柏崎刈羽原子力発電所 7号機における安全性に関する総合評価（一次評価）の
結果について（報告）に係る正誤表

【柏崎刈羽原子力発電所 7号機】

図 5. 4 - 1 原子炉運転中の注水機能継続評価

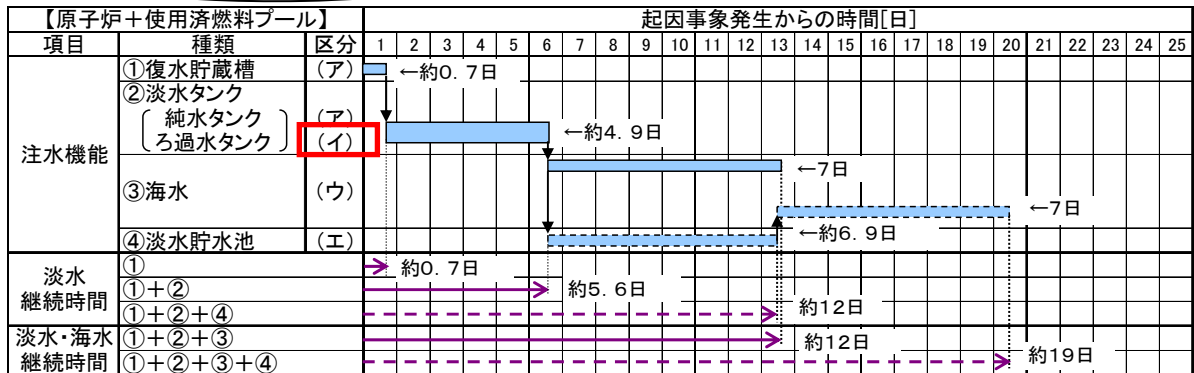
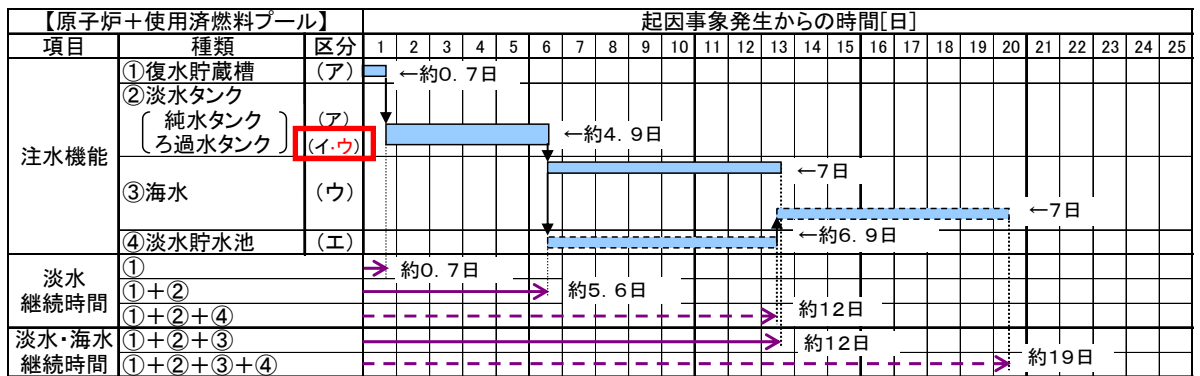
誤

正

図 5. 4-5 クリフエッジの特定 (原子炉運転中)

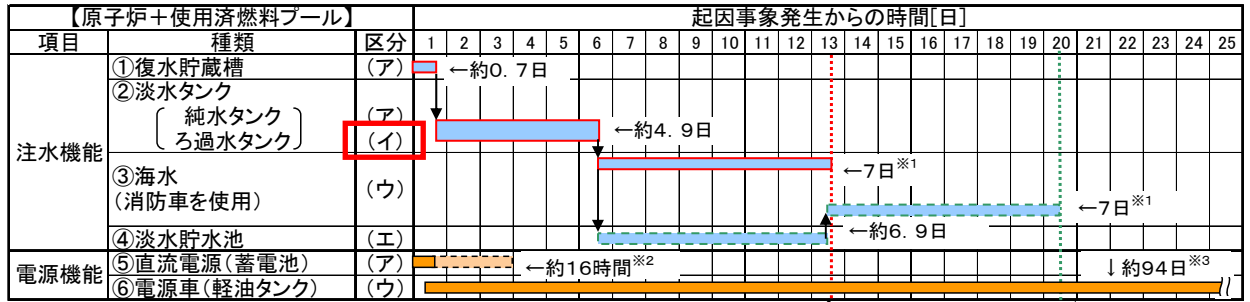
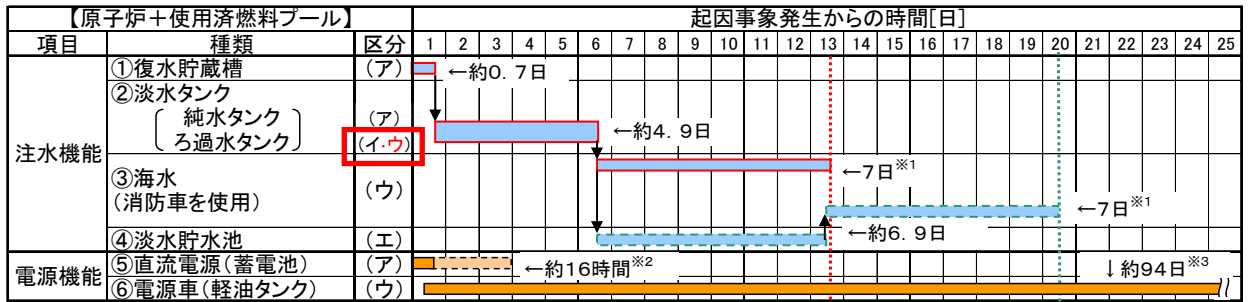
誤

- ※1 消防車は約 94 日まで運転可能
- ※2 約 72 時間への延長を準備中
- ※3 地下軽油タンク等更なる安全性向上策を考慮すると約 96 日

正

- ※1 消防車は約 94 日まで運転可能
- ※2 約 72 時間への延長を準備中
- ※3 地下軽油タンク等更なる安全性向上策を考慮すると約 96 日

該当ページ：70 (ページ上段図の左側)

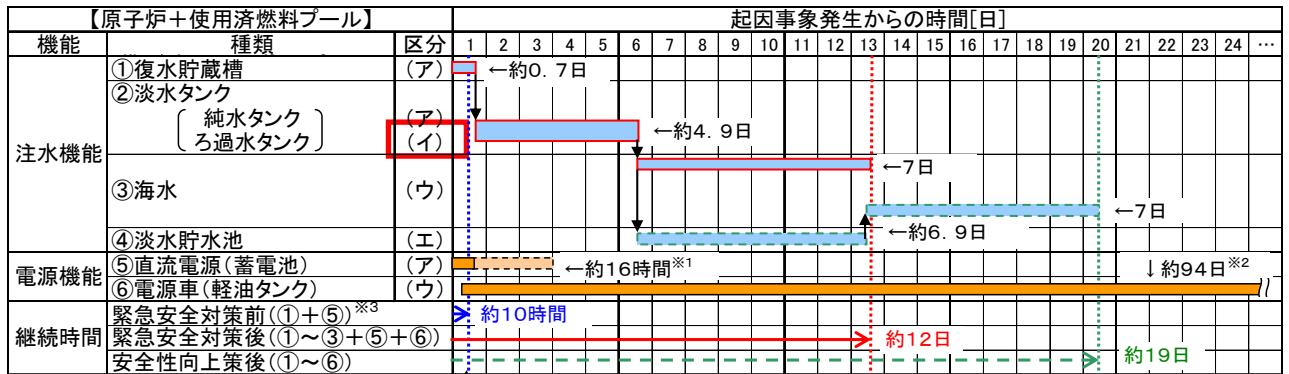
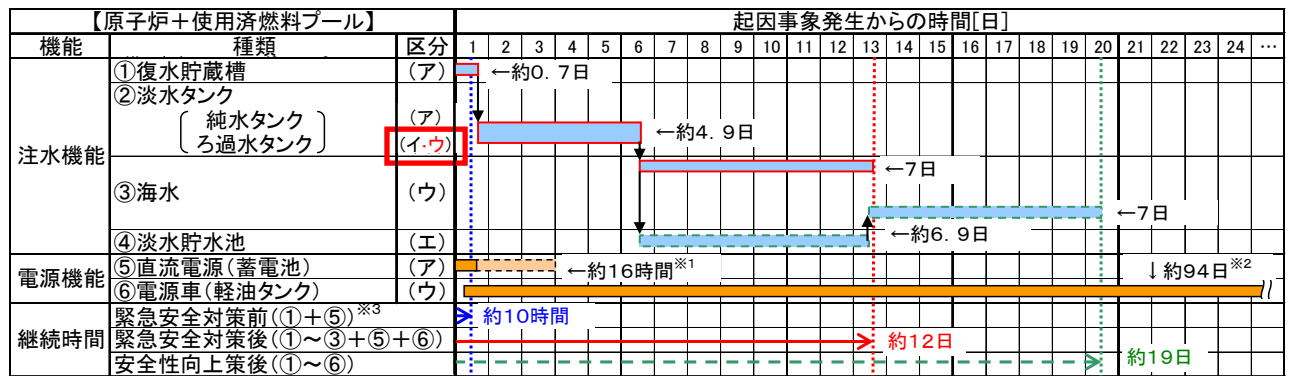
誤

- ※1 約72時間への延長を準備中
- ※2 地下軽油タンク等更なる安全性向上策を考慮すると約96日
- ※3 ②は水源としては、(ア)又は(イ)の区分であるが、全号機同時全交流電源喪失時は注水手段が無かったことから継続時間評価には含まない

正

- ※1 約72時間への延長を準備中
- ※2 地下軽油タンク等更なる安全性向上策を考慮すると約96日
- ※3 ②は水源としては、(ア)~(ウ)の区分であるが、全号機同時全交流電源喪失時は注水手段が無かったことから継続時間評価には含まない

図 5. 5 - 1 原子炉運転中の注水機能継続評価

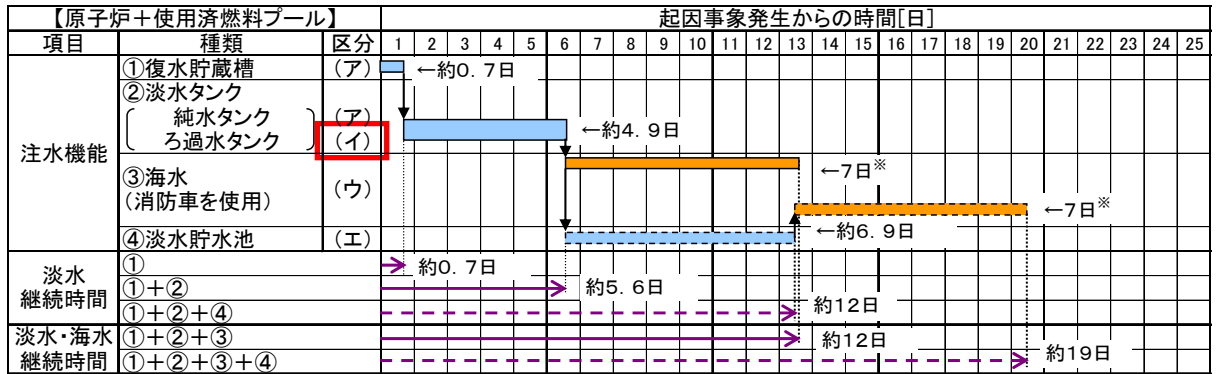
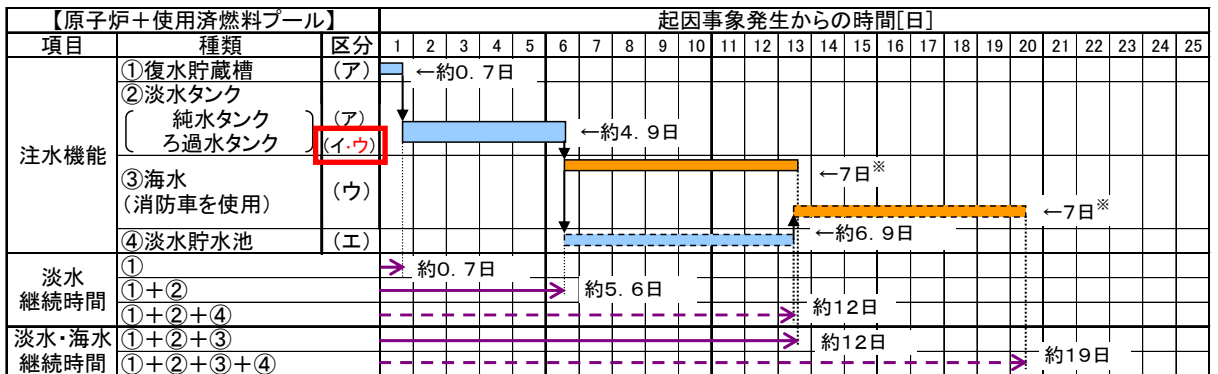
誤

正

図 5. 5 - 3 原子炉運転中の注水機能継続評価

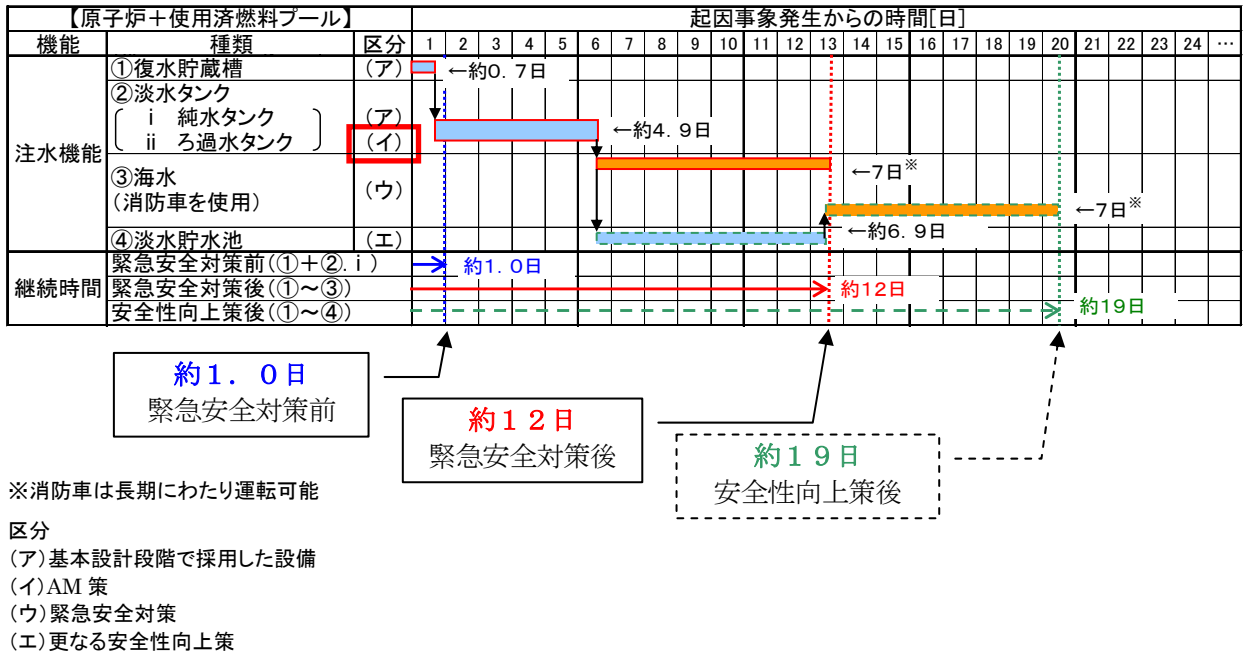
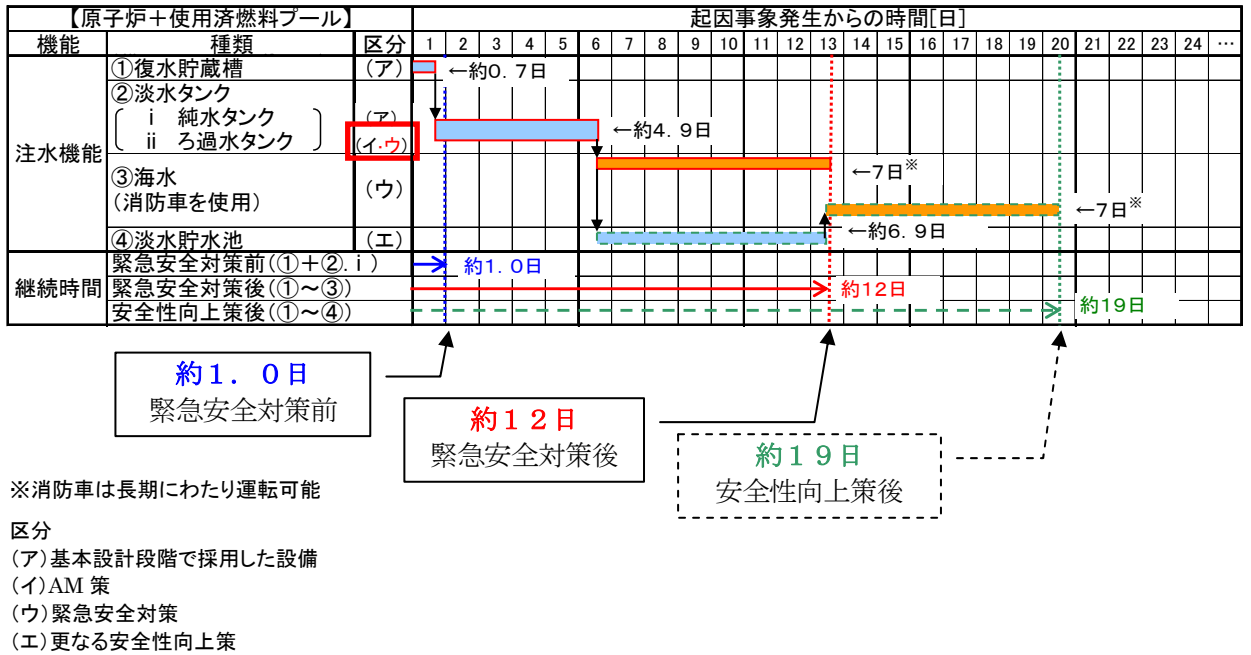
誤

正

図 4. 1-7 津波襲来時等の対応フロー

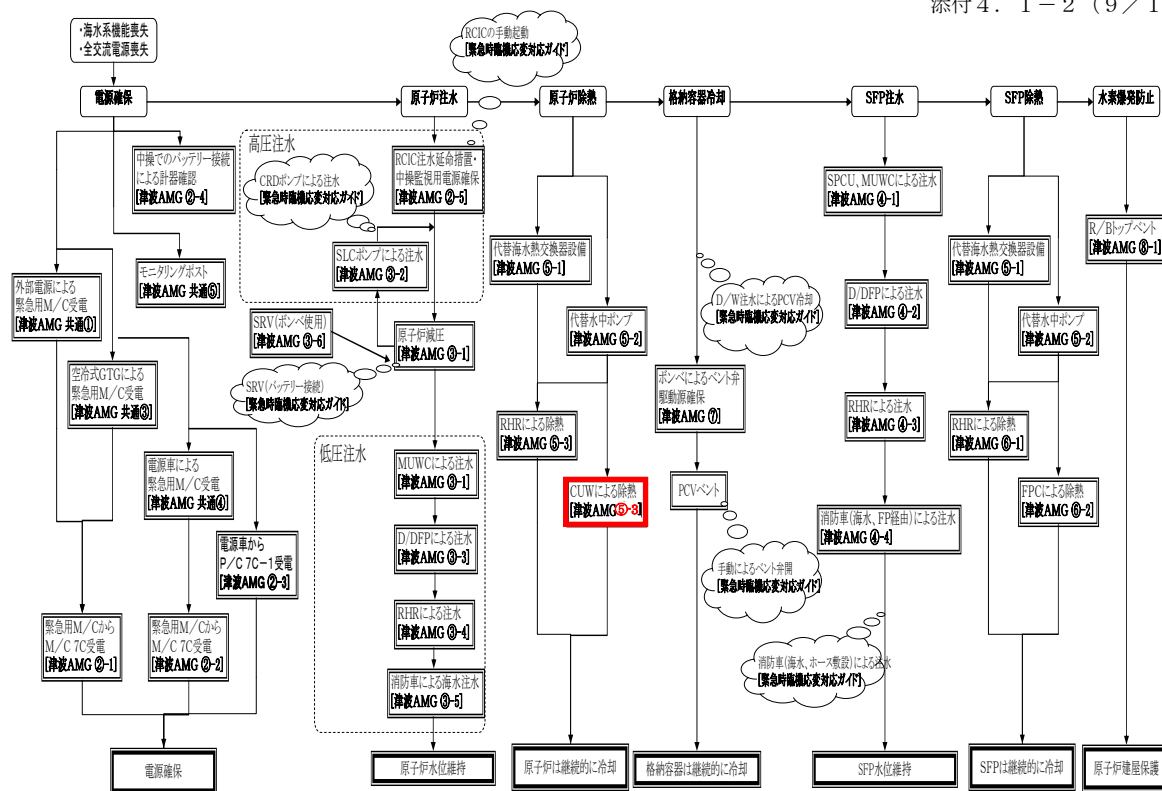
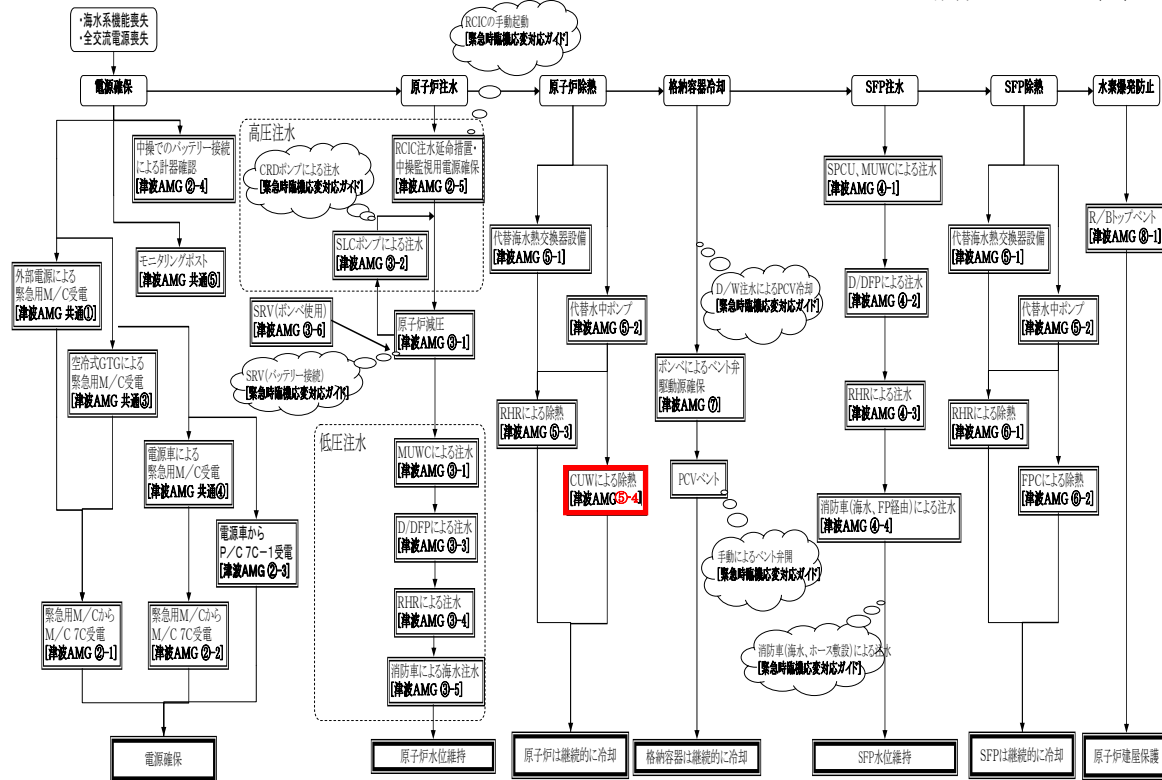
誤

正

添付 5. 2-11 (1/2)

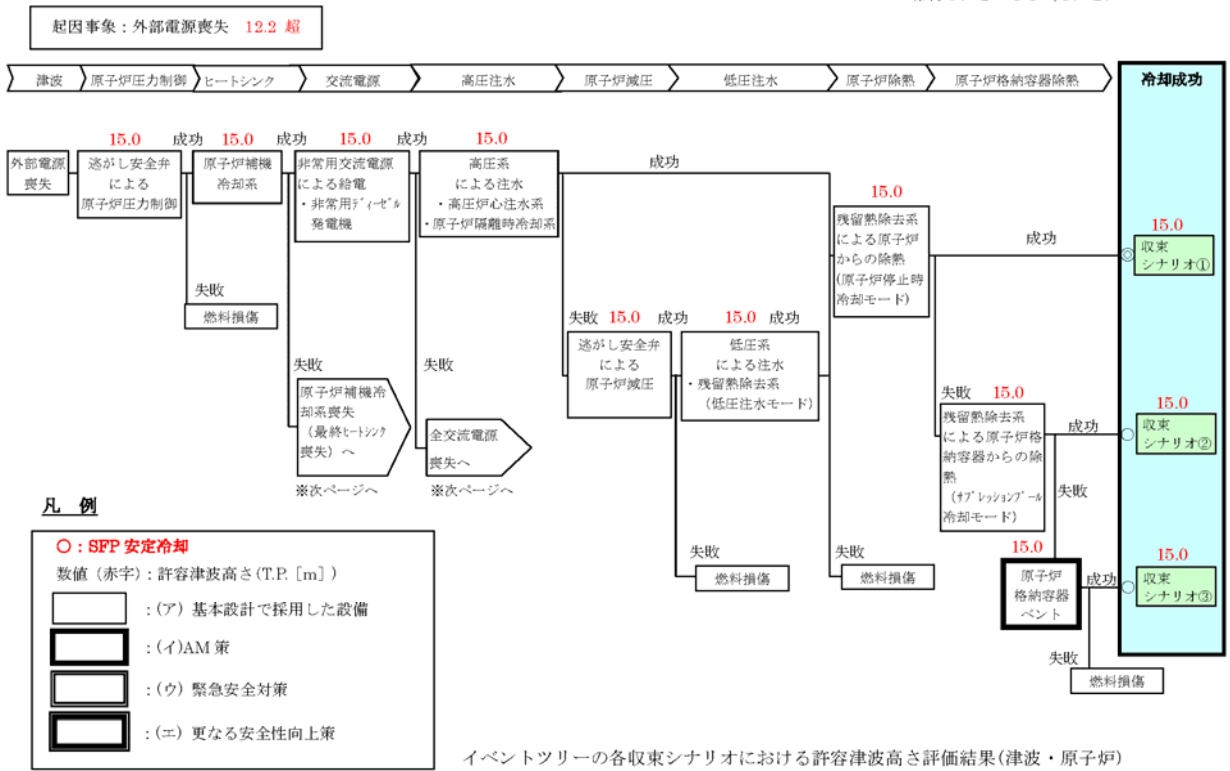
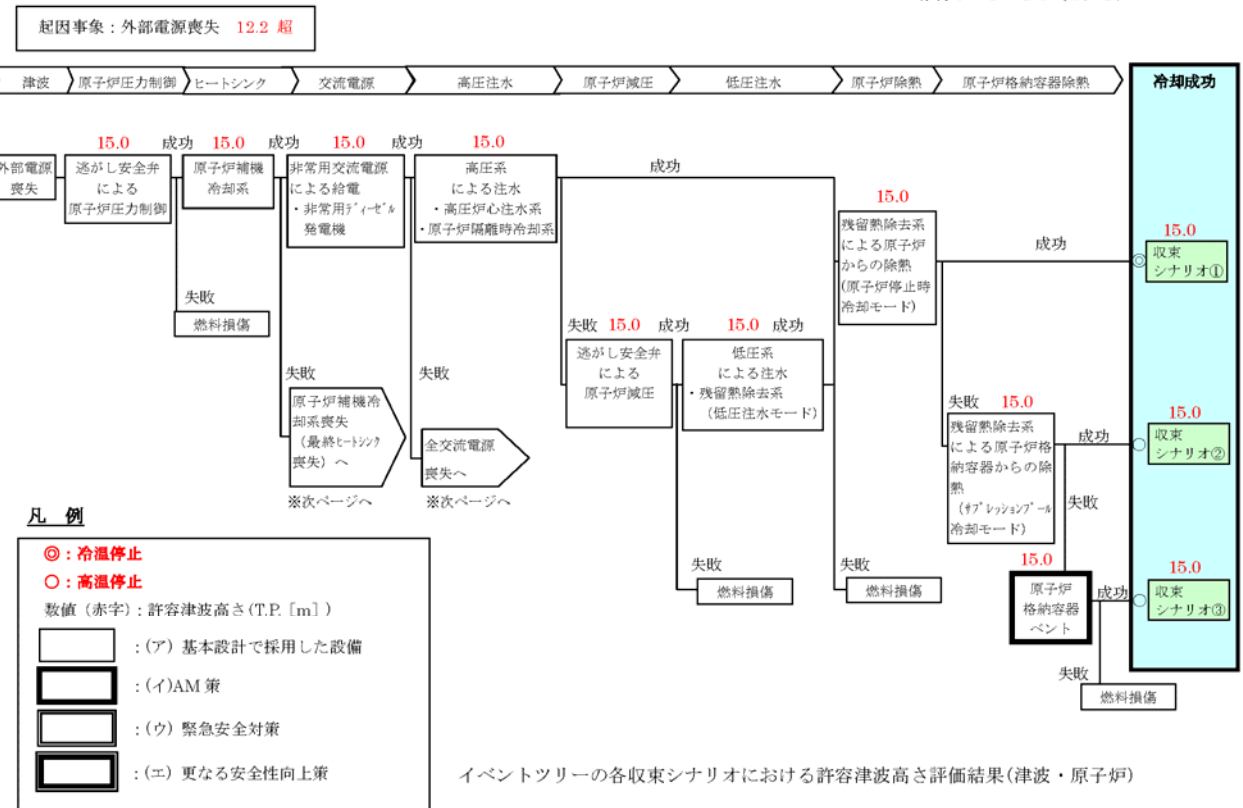
誤

正

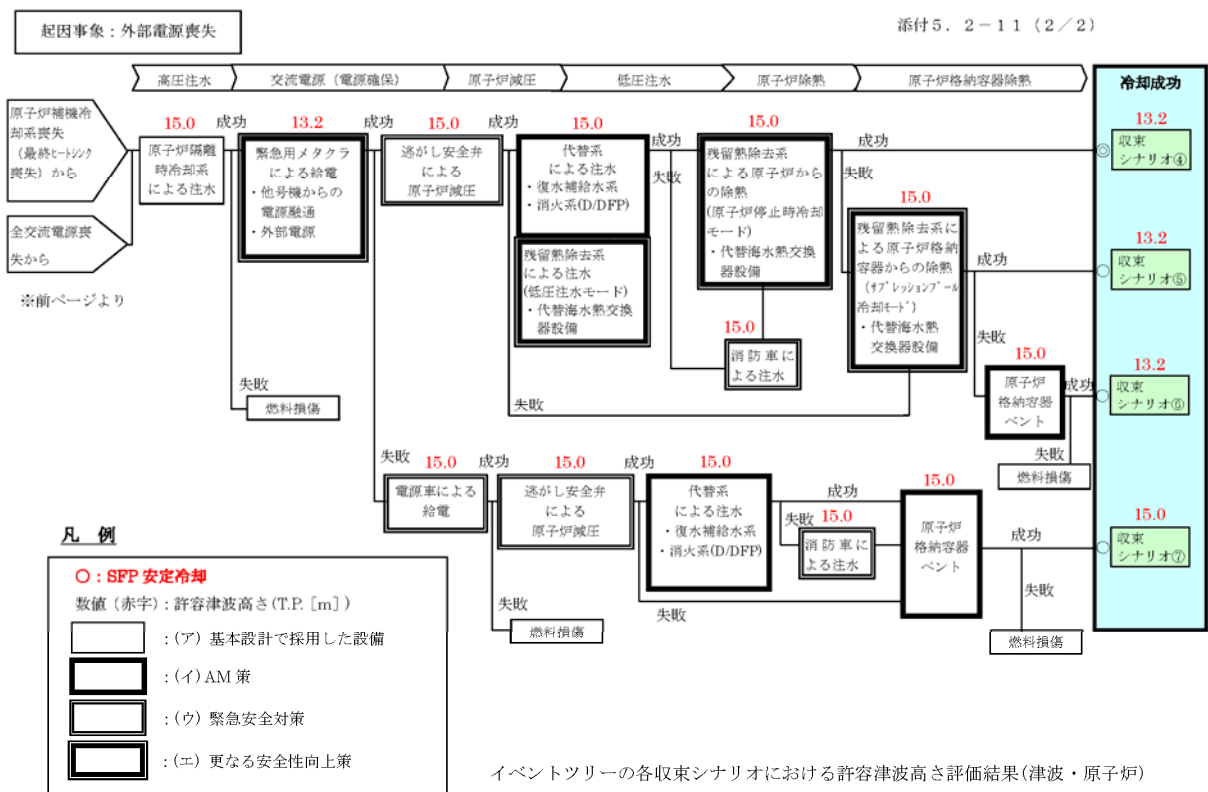
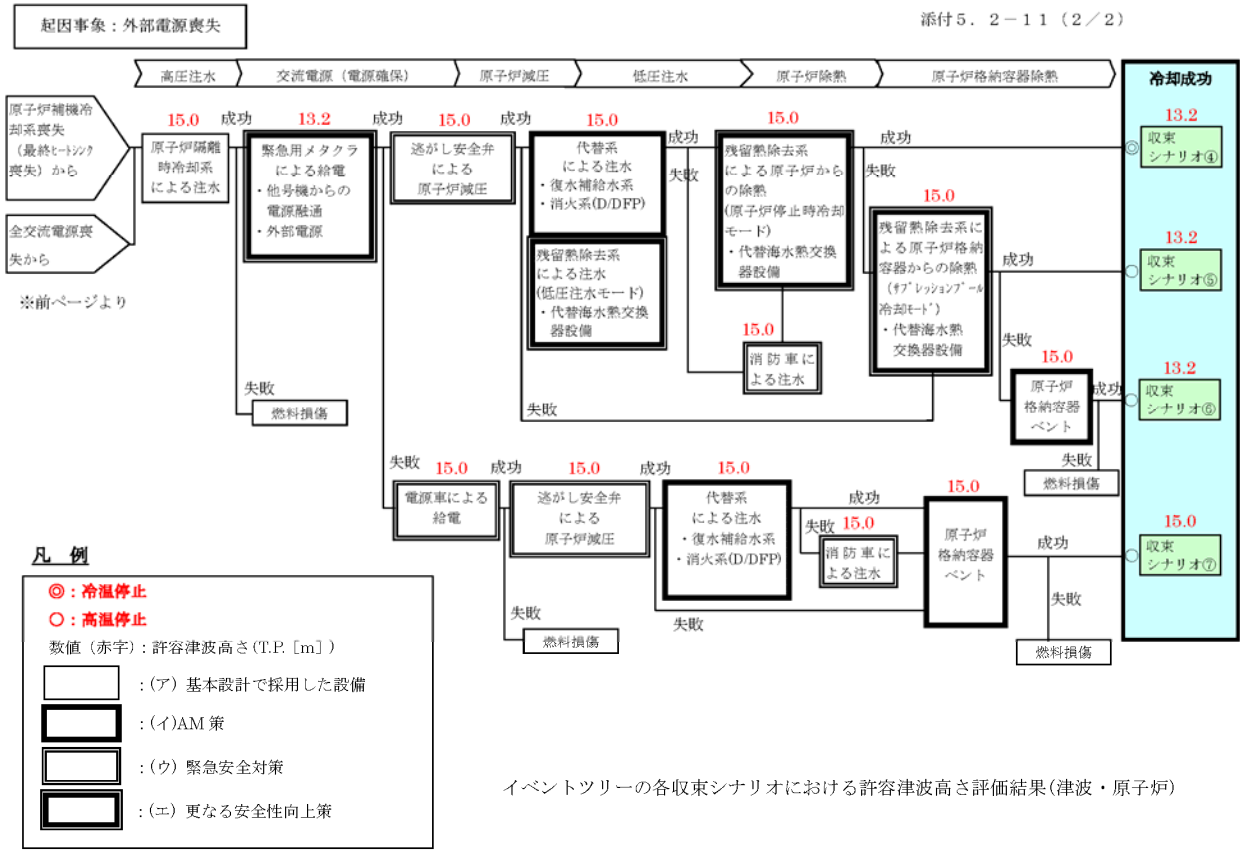
誤

正
